# 改善箇所説明図

対象車両外観

下面から見た図

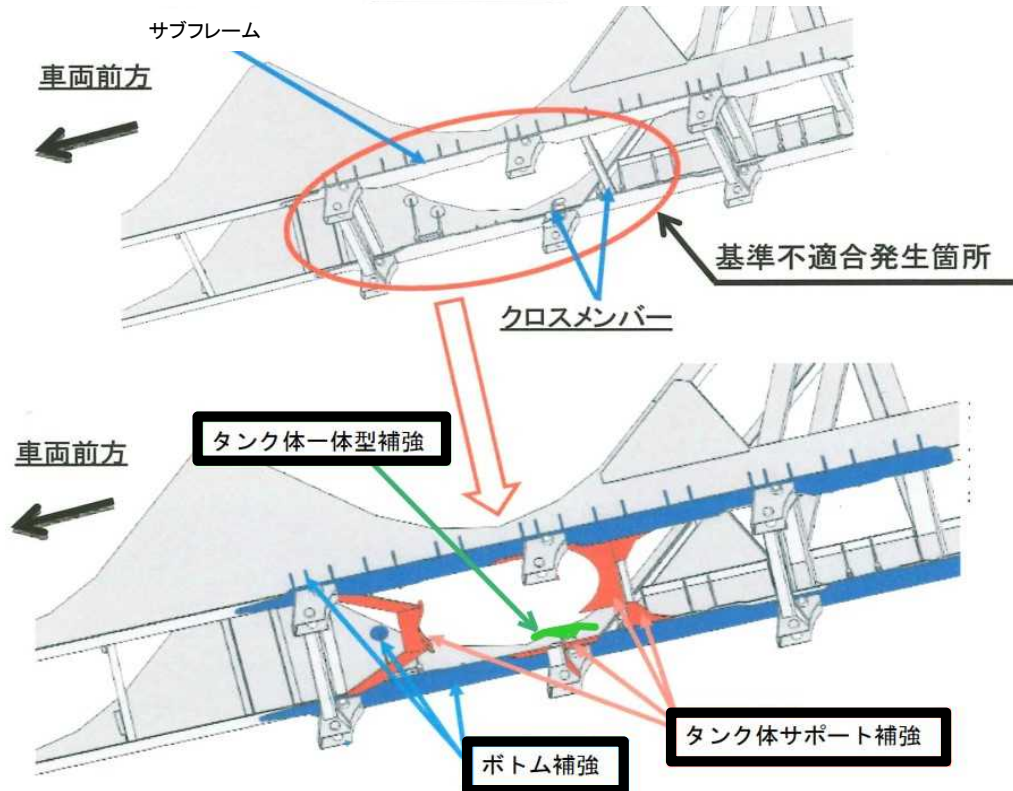
は、追加する補強部材を示す。

粉粒体運搬セミトレーラのサブフレームにおいて、強度設計が不適切なため、サブフレーム構成部品に亀裂が生じることがある。そのため、そのままの状態で使用を続けると、亀裂が進行し、最悪の場合、破断して走行出来なくなるおそれがある。

全車両、サブフレームに次のいずれかの補強部材を追加する。また、サブフレーム構成部品を点検し、亀裂のあるものは、溶接にて補修する。

- (1)ボトム補強、タンク体サポート補強およびタンク体一体型補強
- (2)タンク体サポート補強およびタンク体一体型補強
- (3)タンク体一体型補強

必要に応じて軽量化対策を施す。
